Formular de evaluare a condițiilor de accesibilitate a clădirilor publice

Categorii	Indicatori	Date colectate
Localitate, raion:	Bacloi (Chisinau)	
Adresa, strada, nr.:	str. Băcioii Noi, 14/B, 14/C	
Instituția:	BESV 1/3	
Tipul instituției:	BESV	
Latitudinea:	46.954438 ,	
Longitudinea:	28.922043

Fig. V.23. – Exemplu de conformare a suprafețelor vitrate în cadrul foi de ușă și realizarea contrastului vizual

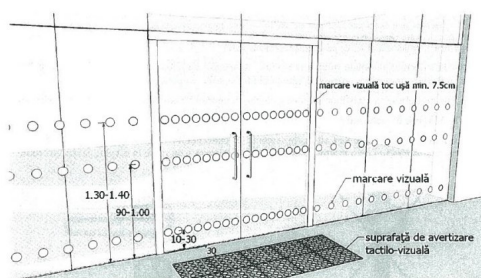
Categorii	Indicatori	Date colectate
	Dimensiuni ușă de intrare:	Dublă: 80 cm + 80 cm Standard: lumina ușii duble trebuie să fie de minim 90 cm Ușa mică din cea dublă se deschide
	Prag ușă de intrare:	Un prag cu înălțimea: 5 cm Standard: pragul trebuie să fie de maxim 2 cm
	Ușile de la intrare și din interiorul clădirii sunt dotate/marcate corespunzător cu semne contrastante:	Nu Standard: este o diferență de culoare contrastantă (culori închise / culori deschise) între perete și podea
